DÉSAFFECTATION DES ZONES DE GESTION DES RÉSIDUS MINIERS D'URANIUM DANS LA RÉGION D'ELLIOT LAKE

Rapport de la Commission
d'évaluation environnementale

Juin 1996

FIGURE 4 PLAN DE LA ZGR DE QUIRKE

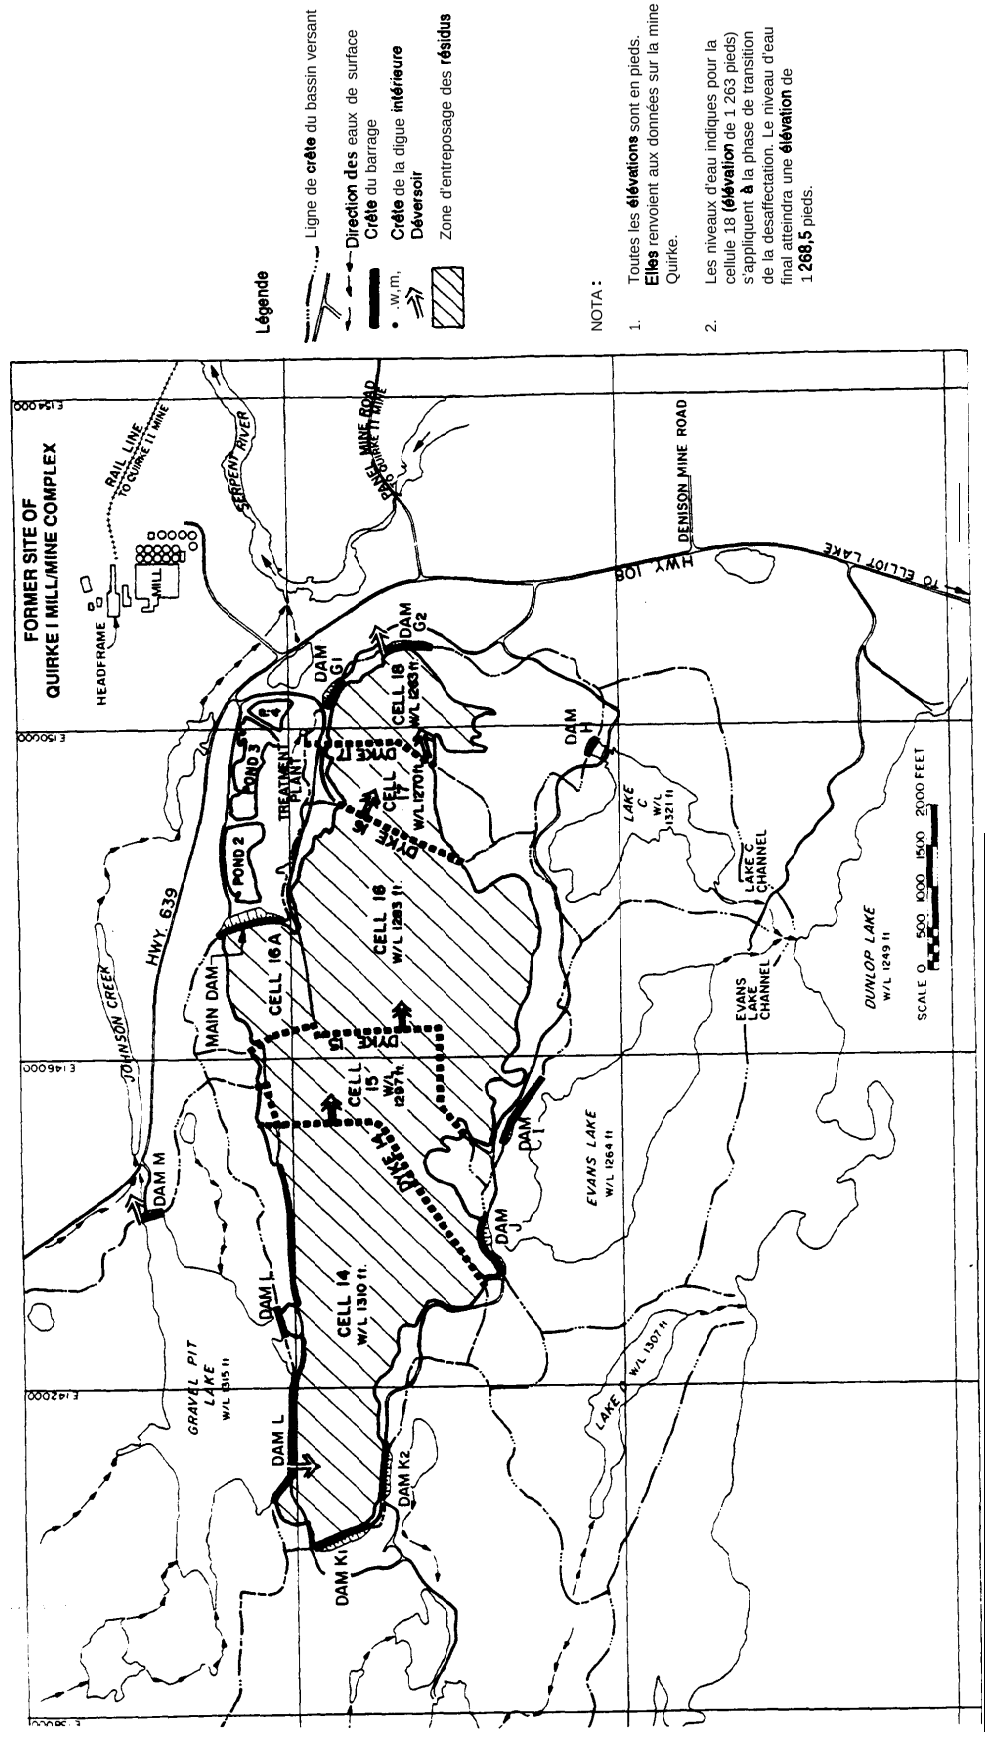
Il existe une dénivellation de 14 m entre les extrémités est et ouest du bassin de résidus miniers. Pour recouvrir d'eau les résidus, Rio Algom a élaboré une disposition en terrasses, la ZGR de la mine Quirke étant composée de cinq sections internes. Ces sections sont en fait des bassins peu profonds conçus de façon que les precipitations naturelles tombant sur le secteur du depôt de résidus et sur la région du Gravel Pit Lake situes à l'extremite ouest du bassin s'écouleront d'ouest en est en passant par chacune des sections. Le traitement des eaux avant leur libération continuera aussi longtemps qu'il le faudra pour respecter les exigences des autorités d'octroi des permis. Rio Algom estime que le traitement devra durer cinq ans.

Les sections internes se composent d'une série de quatre barrages ou digues intérieurs. Les digues ont une hauteur de 3 à 4,5 m et sont constituees de residus de rochers et de depôt morainique. Leur partie supérieure est faite de depôt morainique, ce qui devrait assurer une protection à faible perméabilité contre les infiltrations. On retrouve à l'interieur de chaque remblai un evacuateur de crues muni d'un dispositif d'élévation du radier permettant de garantir qu'une profondeur minimale de 0,6 m d'eau recouvre en permanence chaque section au cours des périodes de crues. Les quatre evacuateurs des digues dans la ZGR de Quirke sont conçus pour acheminer les crues attribuables à la PMP. La section transversale de l'evacuateur de crues dispose d'une protection contre l'érosion afin d'eviter tout affouillement pendant les crues maximales. On a aplani les côtes décharge de ces evacuateurs de crues et on leur a ajoute une protection contre l'érosion afin d'eviter tout affouillement et de permettre la dissipation de l'énergie dégagée par les crues.

FIGURE 5 PLAN DE LA ZGR DE PANEL

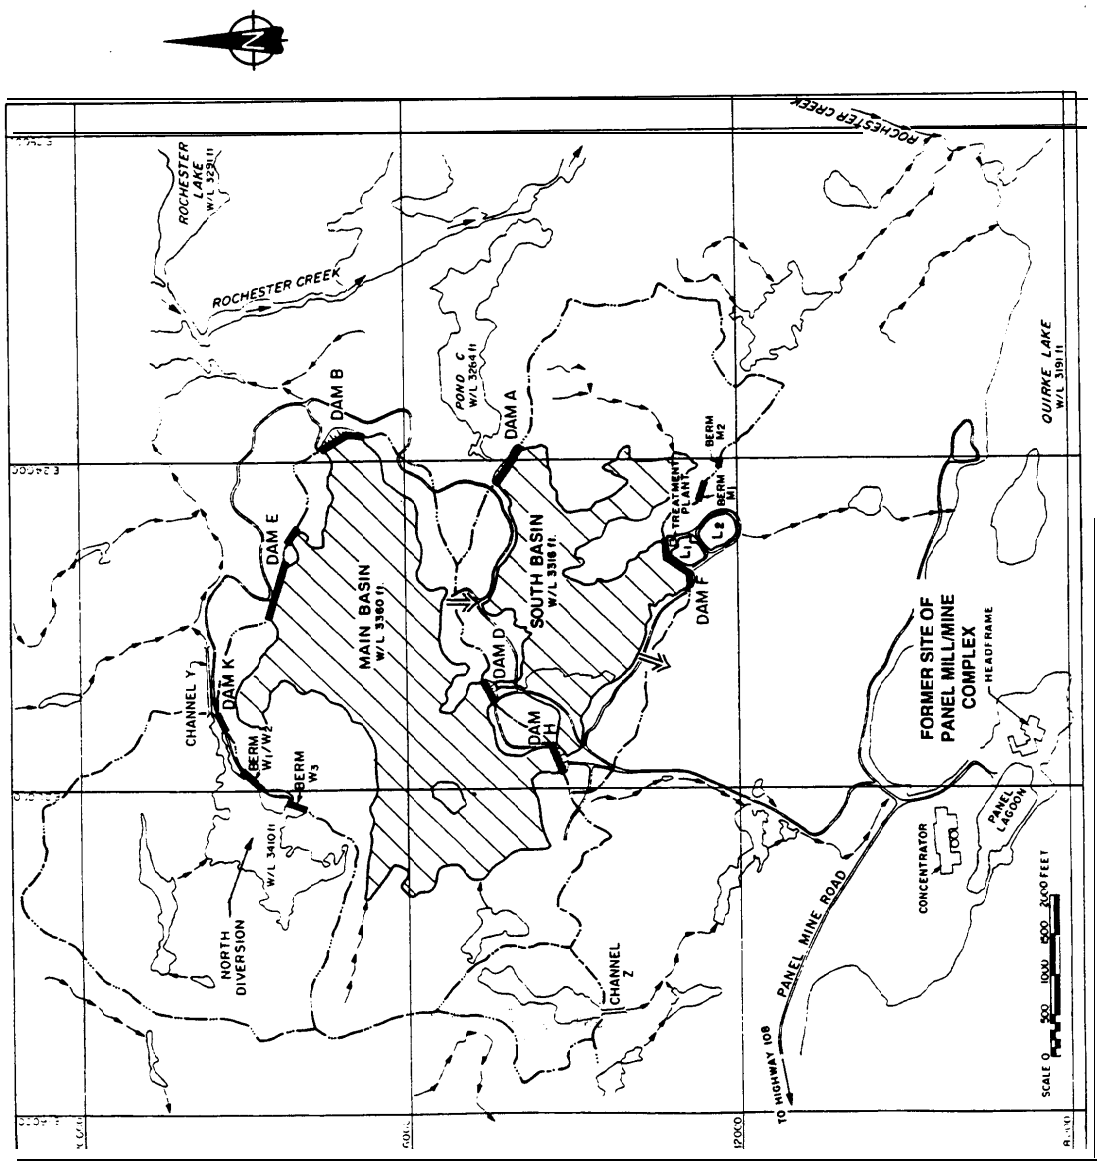
pour determiner si le marais naturel et la couverture aqueuse existants traitaient l'écoulement acide d'origine minière, et pour évaluer les contrôles hydrogeochimiques et biologiques du système sur la production d'acides et sur la migration des polluants lies au mécanisme d'oxydation. Dans sa présentation, le gouvernement de l'Ontario a recommande une réévaluation de ce secteur. Il a egalement demande que l'on prenne en considération une eventuelle séparation de ce secteur et du reste du bassin C avec un talus de déblai. Les membres de la commission appuient cette recommandation.

FIGURE 6 : PLAN DE LA ZGR DE DENISON

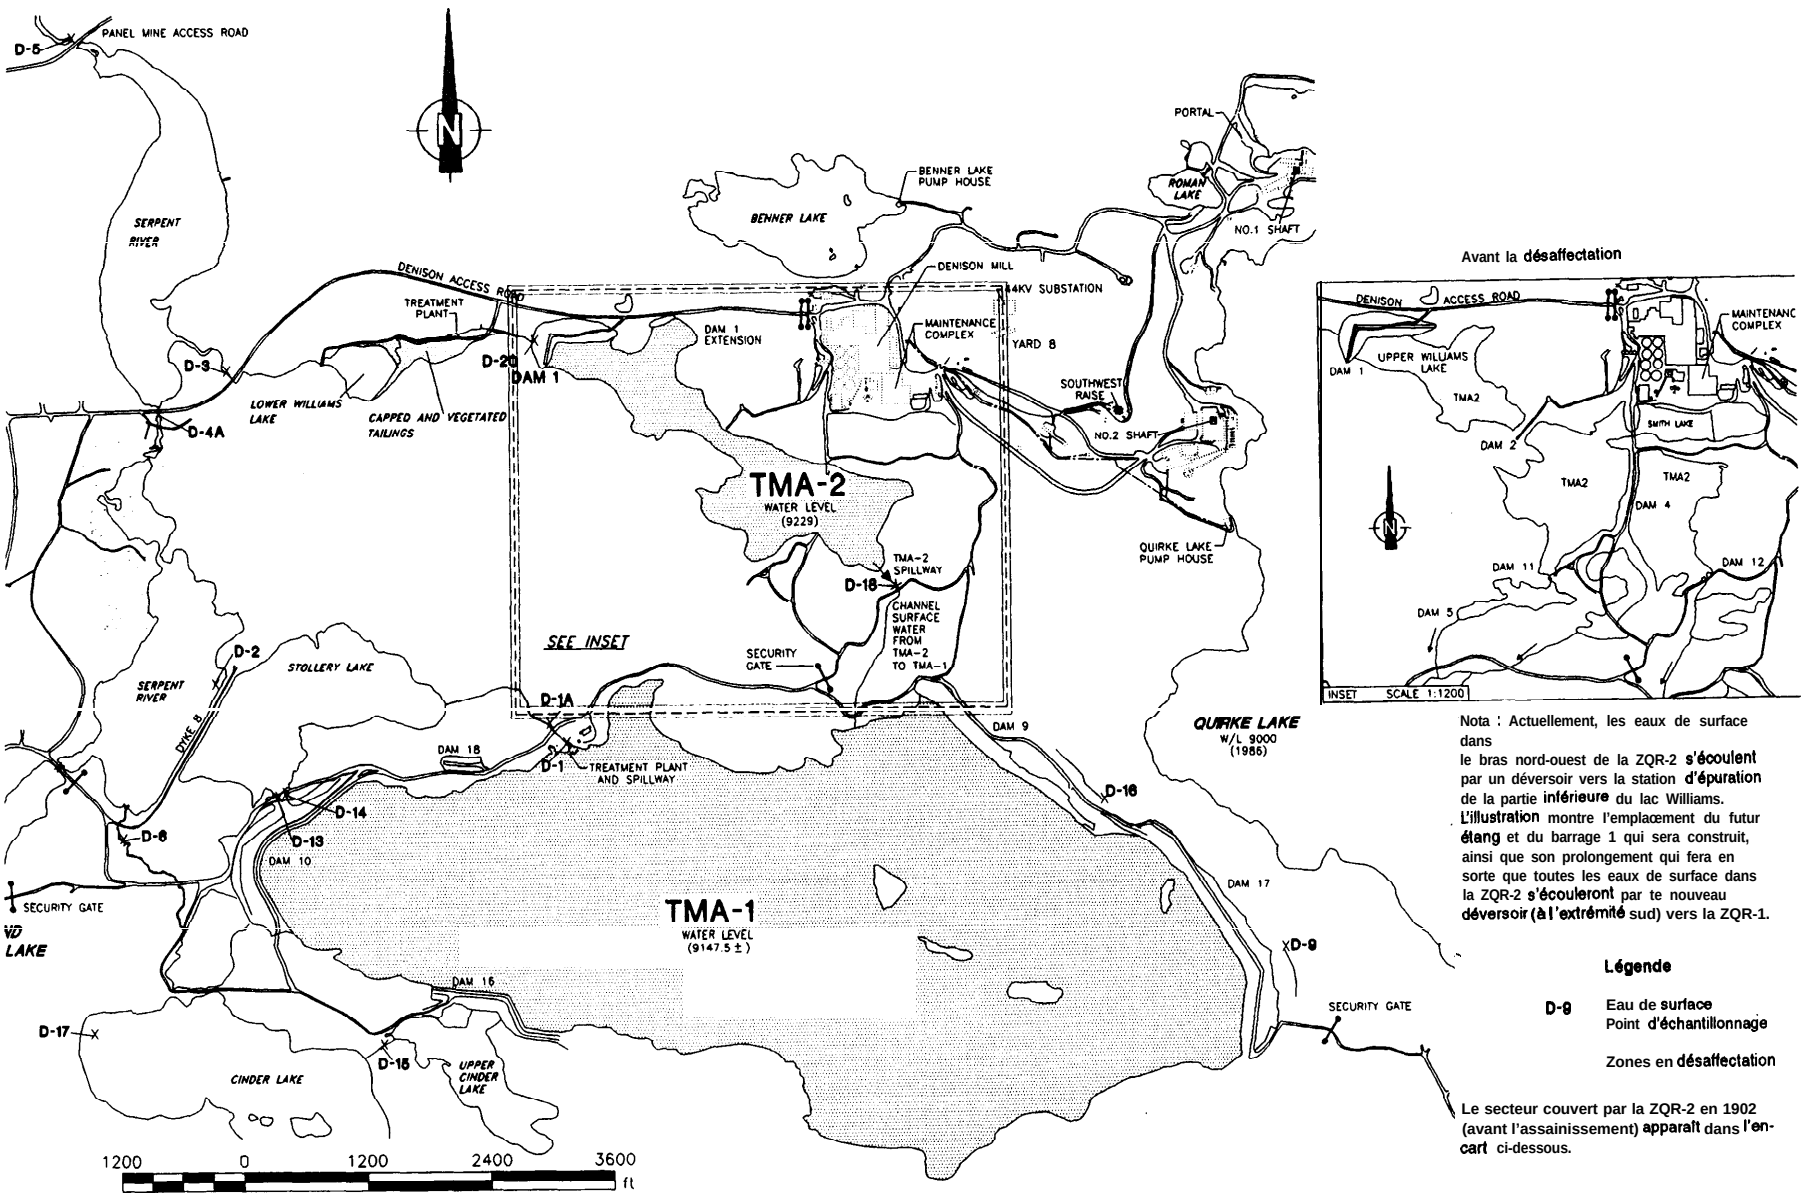
Dans le cadre du projet de desaffectation de la ZGR-2, on doit surelever le barrage 1 d'environ 4 m et le prolonger d'à peu près 80 m. Les analyses du barrage modifié indiquent qu'il répondra correctement dans des conditions qui prévalent à l'état statique ou au cours d'un seisme. Le contrôle des infiltrations à l'aide de la membrane d'Hypalon ne sera plus nécessaire dans le barrage modifie étant donne que celles-ci seront trop faibles (environ 0,3 L/s) pour nuire à la qualité de l'eau en aval. On devra confirmer les prévisions relatives aux infiltrations en effectuant des observations à long terme.

On devra placer un nouvel evacuateur dans la ZGR-2 pour s'assurer que les eaux de crues dues à la PMP ne s'écouleront pas par dessus le barrage 1. On construira le nouvel évacuateur et la canalisation d'écoulement sur le substratum rocheux à l'extrémité sud de la ZGR-2. L'écoulement des eaux de crues se fera dans la ZGR-1. On n'a pas encore établi de façon definitive l'emplacement et la taille de l'evacuateur de crues. Cette question devra faire l'objet d'une attention particulière au cours de l'evaluation du permis de desaffectation.

Les membres de la commission concluent que le concept des modifications proposées au barrage 10 est acceptable. Toutefois, le rendement à long terme du barrage 10, qui est d'une importance cruciale dans la désaffectation satisfaisante de la ZGR-1, dépendra de la qualité de la mise en place et de la durée utile-de ces modifications. La commission recommande de faire particulièrement attention à mettre en oeuvre des programmes complets et satisfaisants de contrôle et de surveillance. Les membres de la commission font remarquer que l'experience a démontré que le scellement permanent et sûr des tunnels passant sous les barrages n'est pas chose aisée. Il sera donc crucial d'effectuer un contrôle vigilant de l'efficacite du scellement.

Denison Mines Limited propose de modifier le barrage 10 afin d'amener les infiltrations à un niveau acceptable, essentiellement en construisant une chape de 20 m de long placée du côte amont. On connaît bien cette technique par ailleurs largement utilisée. On prévoit qu'elle permettra la réduction de l'infiltration à 6 L/s. De plus, on propose l'erection d'un talus de stabilisation en aval d'une largeur de 14 m afin de maintenir les conditions acceptables de stabilite advenant une rupture de la membrane d'Hypalon. La commission conclut que le concept des mesures proposees est acceptable. Il semble évident que l'on devra faire la preuve que le rendement des ouvrages correctifs proposes est approprie avant d'octroyer le permis de désaffectation. La commission recommande que le promoteur et la CCEA accordent une attention particulière à l'observation et au contrôle des conditions des infiltrations au barrage 10.

FIGURE 7 : PLAN DE LA ZGR DE STANROCK

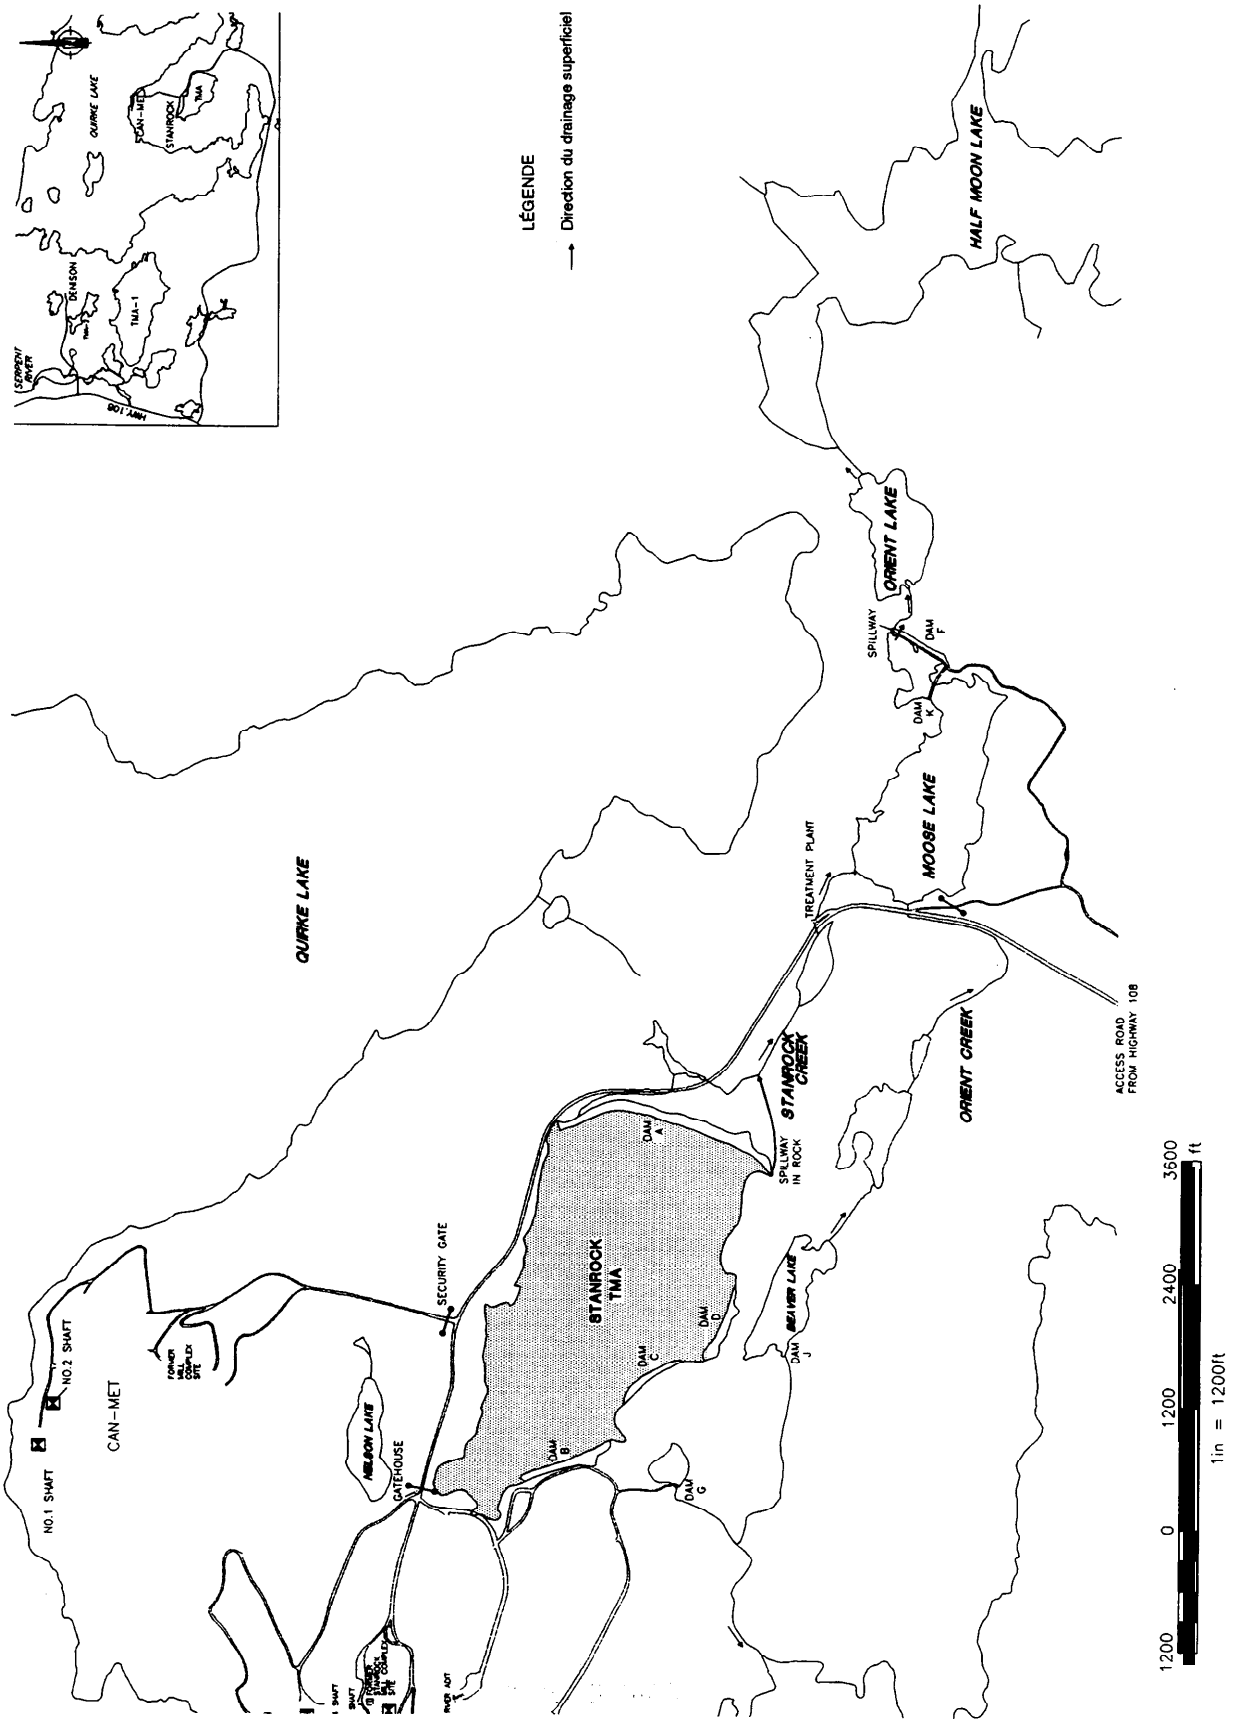
À l'heure actuelle, il n'existe pas de structures de confinement imperméables autour de la ZGR de Stanrock. Le plan de gestion sur place du promoteur prévoit le remplacement de tous les barrages périmétriques perméables existants par des barrages de remblai artificiels à faible perméabilité. Ces derniers devront être places immédiatement en aval des quatre barrages existants (A, B, C and D). Ces barrages doivent bien entendu être conçus et construits de façon à satisfaire à des normes rigoureuses en matière d'infiltration et de stabilite dans des conditions de staticite et de dynamisme,. Les membres de la commission recommandent que la CCEA prenne les dispositions nécessaires en vue d'organiser des examens opportuns des plans de conception et des méthodes de construction afin de s'assurer que l'on respecte ces conditions. En particulier, la commission insiste sur l'importance de réduire au minimum les pertes par infiltration de la zone de Stanrock afin de maintenir une grande surface phreatique dans les dechets et de s'assurer que les matieres susceptibles de produire des acides demeurent saturées (paragraphe 6.2.4).

Le plan de desaffectation de la ZGR de Stanrock ne prévoit pas de bassin de decantation. La surface aura une couverture végétale. Par conséquent, l'eau de precipitation et de ruissellement lors de la fonte des neiges s'écoulera sur les résidus et, après une courte période de dépôt, se rendra vers Moose Lake en passant par un evacuateur de crues. De la, l'eau s'écoulera dans Half Moon Lake après être passée par Orient Lake. Les projections etablissent les niveaux cumulés de radium-226 dans Half Moon Lake à 0,02 Bq/L dans 50 ans, 0,03 Bq/L dans 100 ans, 0,08 Bq/L dans 500 ans et 0,06 Bq/L dans 1 000 ans après l'arrêt du traitement. En 1994, le niveau de radium-226 dans Half Moon Lake était de 0,17 Bq/L, ce qui est nettement inférieur à la norme provinciale d'un Bq/L.
